六ヶ所低レベル放射性廃棄物埋設センター

3号廃棄物埋設施設の増設の概要、

1号廃棄物埋設施設及び2号廃棄物埋設施設の変更の概要

2018年5月15日

図 3

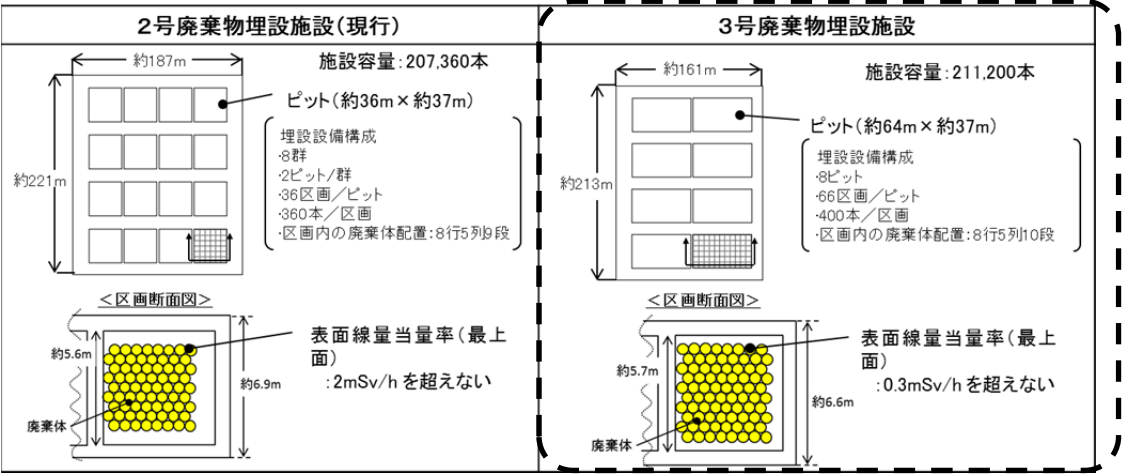
- ・ 廃棄物埋設地の基本構成は、2号廃棄物埋設施設と同じとし、鉄筋コンクリート製ピット、セメント系充填材（廃棄体周囲）、ポーラスコンクリート層、覆土（難透水性覆土等）及び排水監視設備とする。
- ・ これまでの経験を踏まえ、ピットの大型化を図ることによりピット数を減らす（16ピット（2号廃棄物埋設設備）→8ピット）とともに、廃棄体定置段数を増やして（9段（2号廃棄物埋設設備）→10段）収納効率の向上を図ることで、廃棄物埋設地の面積を縮小する。

ピット大型化、定置段数増により従来設備より収納効率を向上

図 4

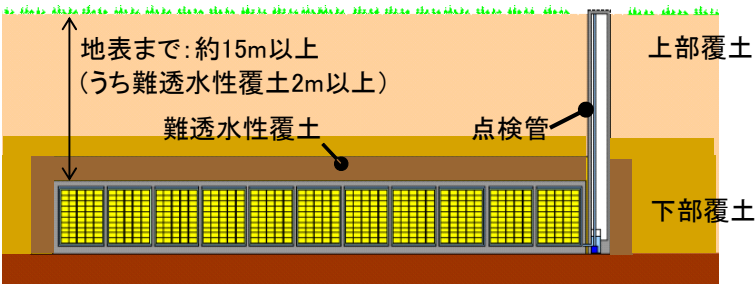
2号廃棄物埋設施設(現行)	3号廃棄物埋設施設
排水設備	ポーラスコンクリート層を設け、浸入した水を排水できるよう排水管を設置	同 左
集水回収の方法	排水の回収は、点検路方式(立坑・地下通路) 各ピットからの排水を作業員が点検路(立坑・地下通路)を移動して回収する	排水の回収は、点検管方式(立坑) 各ピットからの排水を点検管(立坑)に集水し、作業員が回収する

排水監視において点検管方式を採用

図 9

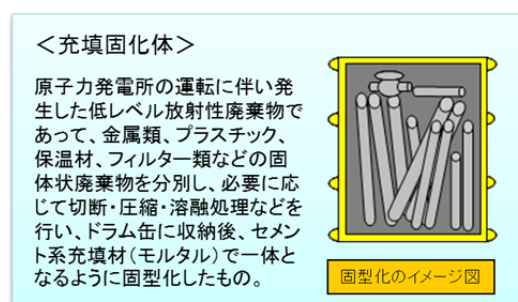
- ・ 埋設数量を最大40,000m³（200Lドラム缶200,000本相当）から、埋設可能な施設

容量を有効活用し、最大 41,472m³ (200L ドラム缶 207,360 本相当) とする。

施設容量
を活用し
た埋設数
量に変更
